## 改善箇所説明図②

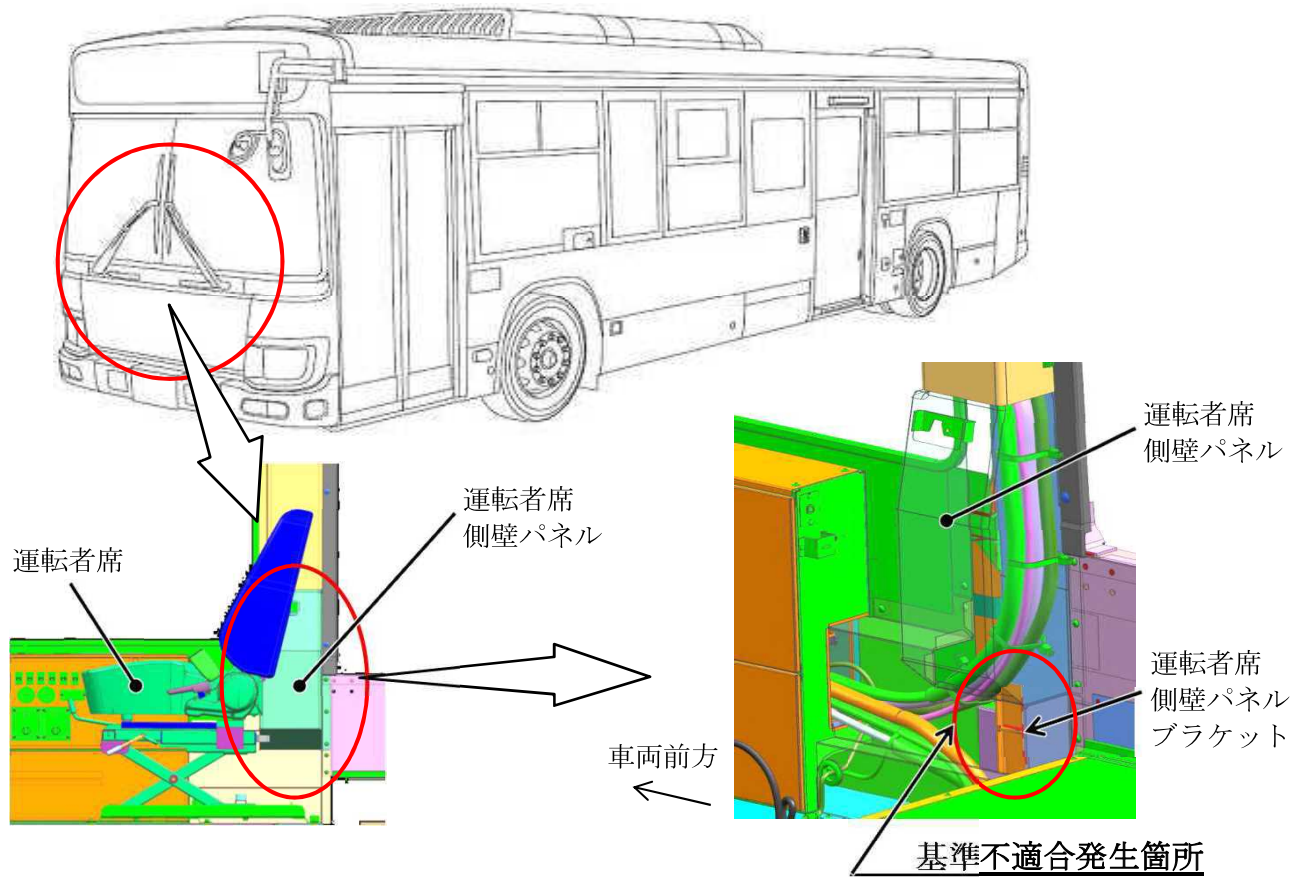
大型路線バスにおいて、運転者席側壁パネル内部の配線の配索が不適切なため、配線が側壁パネルブラケットの端部と干渉するものがある。そのため、そのまま使用を続けると、配線の被覆が損傷して短絡し、最悪の場合、扉が開閉できなくなるおそれがある。

全車両、運転者席側壁パネルブラケットに保護材を追加するとともに、当該部の配線を点検し、損傷している場合は配線を補修する。

識別：運転者席左側ドア開口部のシリアルナンバープレート付近に、水色シールを貼付する。
